Zienswijze omgevingsvergunning Bornsestraat 36, Bornerbroek

Betreft: Zienswijze met betrekking tot ontwerp-omgevingsvergunning voor de Bornsestraat 36, Bornerbroek met kenmerk NL.IMRO.0141.00132-BP21.

Figuur 1 Situatie Bornsestraat 36, Bornerbroek

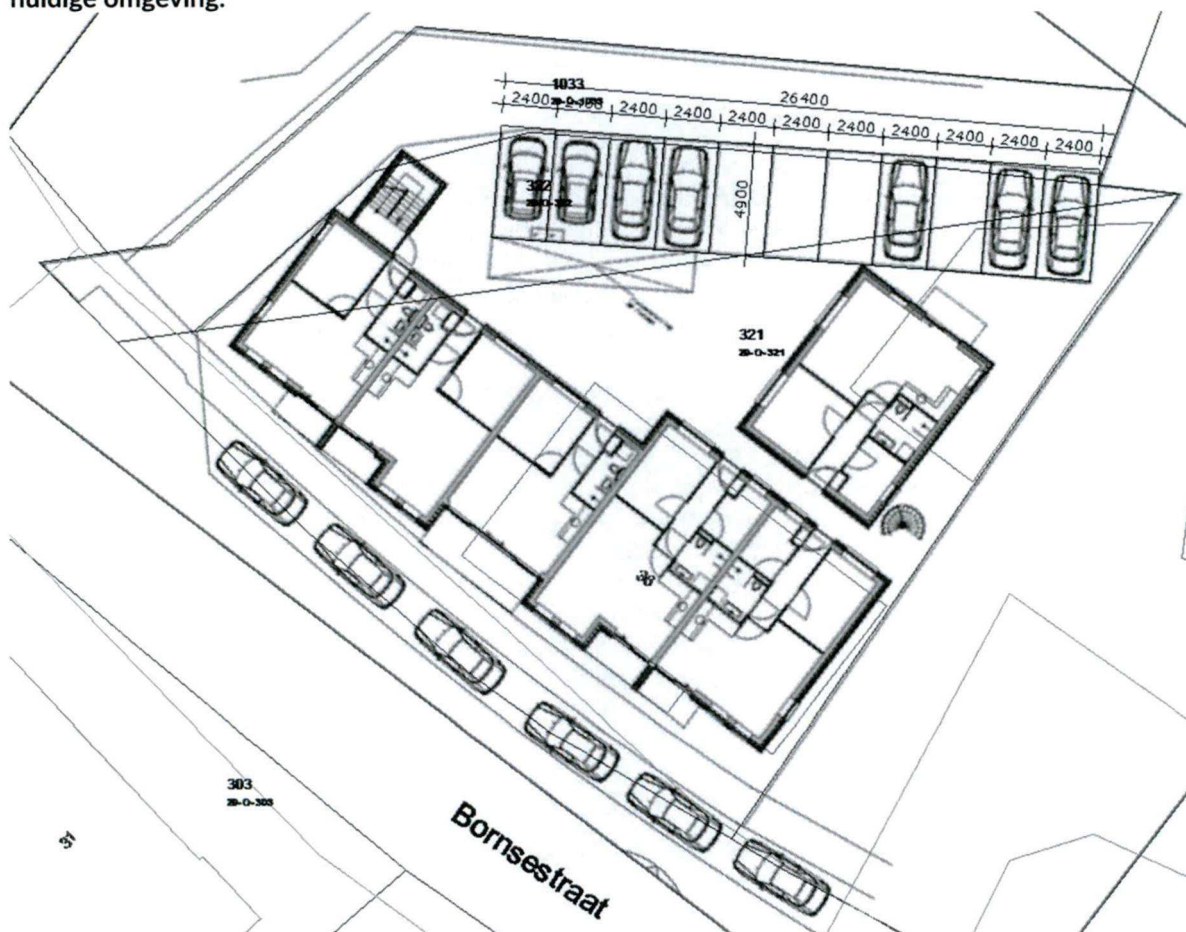
Als de situatietekening over de kaart van kadaster wordt gelegd is er een beter beeld hoe de relatie is met de huidige omgeving.

De meest oostelijke parkeerplaats langs de weg ligt volledig buiten de kavel, deze parkeerplaats wordt dus niet op eigen terrein gerealiseerd. De meest westelijke parkeerplaats komt te vervallen om zo te voorzien in een veilige ontsluitingsroute zoals vermeld in het bestemmingsplan (hoofdstuk 3.2.3). Verder is er één parkeerplaats die zal dienen als standplaats voor de elektrische deelauto. Hierdoor is deze ruimte ook niet beschikbaar als parkeergelegenheid voor de bewoners.

Verder is gekeken naar de parkeerplaatsen aan de achterzijde van het pand. De parkeervakken hebben een gemiddelde afmeting van 2,4m bij 4,9m. In de parapluperziening parkeren van gemeente Almelo (NL.IMRO.0141.00067-BP31) staat omschreven dat de minimale afmetingen van parkeervakken binnen de gemeente Almelo 2,5m bij 5,0m dienen te zijn (hoofdstuk 4.1 Parkeren). Dit betekent dat er aan de achterzijde van de appartementen hooguit 10 parkeervakken zijn ($26,4\text{m}/2,5\text{m} = 10,56\text{m}$) te realiseren. Waarvan één vak bestemd is voor de elektrische auto. Dit brengt het totaal aantal parkeerplaatsen dat gerealiseerd kan worden op hooguit 13 in tegenstelling tot de 17 afgebeelde parkeerplaatsen in figuur 1.
